**AVIS RELATIF À LA PROTECTION
CONTRE LES EVENTUELS EFFETS NOCIFS ET NUISANCES
PROVOQUÉS PAR LES RAYONNEMENTS NON IONISANTS
GÉNÉRÉS PAR DES ANTENNES ÉMETTRICES STATIONNAIRES**

Commune : NIVELLES - Exploitant : PROXIMUS

Référence exploitant : 67DOD_04

Rapport n° 4534 / 2023

Figure 1 : Vue en plan des lieux de séjour et des points de contrôle

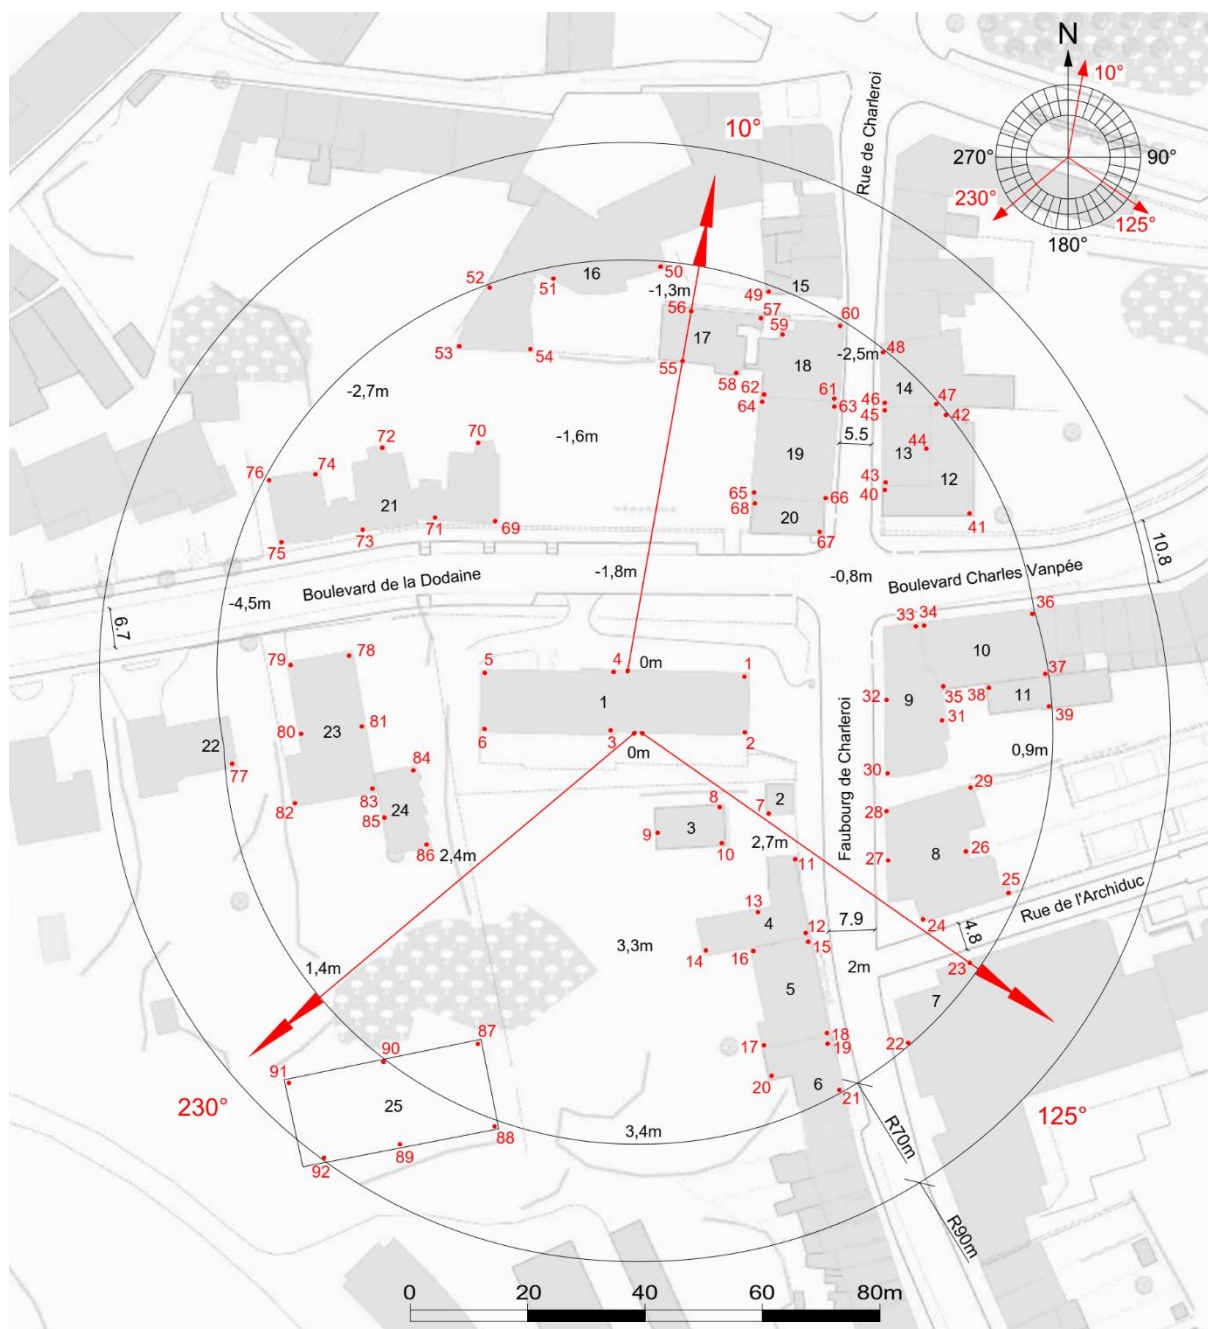
Les fréquences d'émission, la puissance rayonnée par chacune des antennes et leur gain permettent de déterminer le rayon de la zone à analyser. Tout dépassement de la limite par installation est exclu en dehors de cette zone. Le tableau 2 reprend les 35 LS² pour lesquels l'indice d'exposition est le plus élevé. Les différentes colonnes indiquent :

- le numéro du point de contrôle repris sur un des plans de la figure 1;
- le numéro du LS dans lequel se trouve le point de contrôle de la 1^{ère} colonne ;
- l'atténuation d'obstacle prise en compte pour le calcul de l'indice d'exposition dans le LS ;
- le résultat du calcul de l'indice d'exposition.

N° point de contrôle	LS	Atténuation (dB)	Indice d'exposition relatif à la limite par installation IE_i
28	LS8	3,0	0,918
27	LS8	3,0	0,913
91	LS25	0,0	0,775
92	LS25	0,0	0,698
24	LS8	3,0	0,640
89	LS25	0,0	0,603
26	LS8	3,0	0,534
29	LS8	3,0	0,449
25	LS8	3,0	0,420
23	LS7	3,0	0,417
90	LS25	0,0	0,416
50	LS16	3,0	0,415
6	LS1	10,0	0,396
22	LS7	3,0	0,364
49	LS15	3,0	0,350
60	LS18	3,0	0,321
51	LS16	3,0	0,316
88	LS25	0,0	0,288
52	LS16	3,0	0,260
59	LS18	3,0	0,256
63	LS19	3,0	0,227
48	LS14	3,0	0,180
5	LS1	10,0	0,145
64	LS19	3,0	0,138
53	LS16	3,0	0,127
47	LS14	3,0	0,126
42	LS12	3,0	0,121
72	LS21	3,0	0,118
61	LS18	3,0	0,111
74	LS21	3,0	0,104
17	LS5	3,0	0,101
87	LS25	0,0	0,101
75	LS21	3,0	0,100
54	LS16	3,0	0,096
76	LS21	3,0	0,092

En ce qui concerne les antennes de l'installation mentionnées dans le tableau 1, la distance maximale à laquelle la limite pourrait être atteinte, à l'extérieur, est égale à 93,5 m. S'il n'y a pas de LS à une distance inférieure, les antennes respectent forcément la limite d'immission.

Dans le cas des LS situés à l'intérieur des bâtiments, une atténuation d'obstacle est prise en compte et il en résulte que la distance maximale à laquelle la limite pourrait être atteinte se réduit à 66,2 m.

Les résultats de l'évaluation décrite au paragraphe 4 indiquent que les antennes émettrices stationnaires de l'installation faisant l'objet du présent avis ne produisent pas, dans un lieu de séjour, un rayonnement électromagnétique maximum supérieur aux limites fixées à l'article 4 du décret.

Figure 2 : Vue en plan des installations d'antennes dans un rayon de 300 mètres autour de l'installation faisant l'objet de la demande d'avis

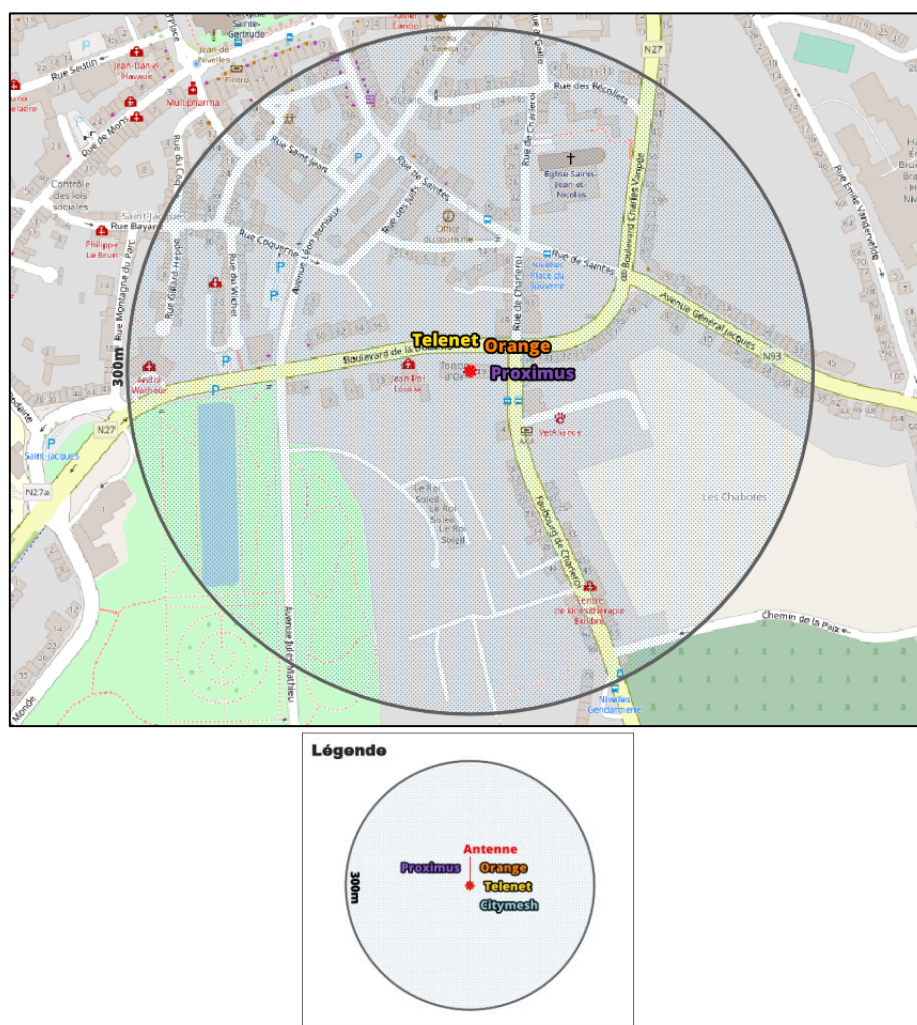
Le plan en projection verticale de la figure 2 indique la localisation des antennes actives éventuelles visées par le décret et situées dans un rayon de 300 mètres autour de l'installation référencée dans le paragraphe 2. Les données de localisation de ces antennes et les avis correspondant sont accessibles via le cadastre en ligne des antennes émettrices stationnaires⁶.

Compte tenu du nombre d'installations localisées dans la figure 2, il apparaît que l'intensité du rayonnement électromagnétique généré, dans les lieux de séjour situés à proximité de l'installation référencée dans le paragraphe 2, par l'ensemble des antennes émettrices stationnaires de l'ensemble des exploitants du même site d'antennes émettrices stationnaires respecte la limite fixée à l'article 4, § 2 du décret.
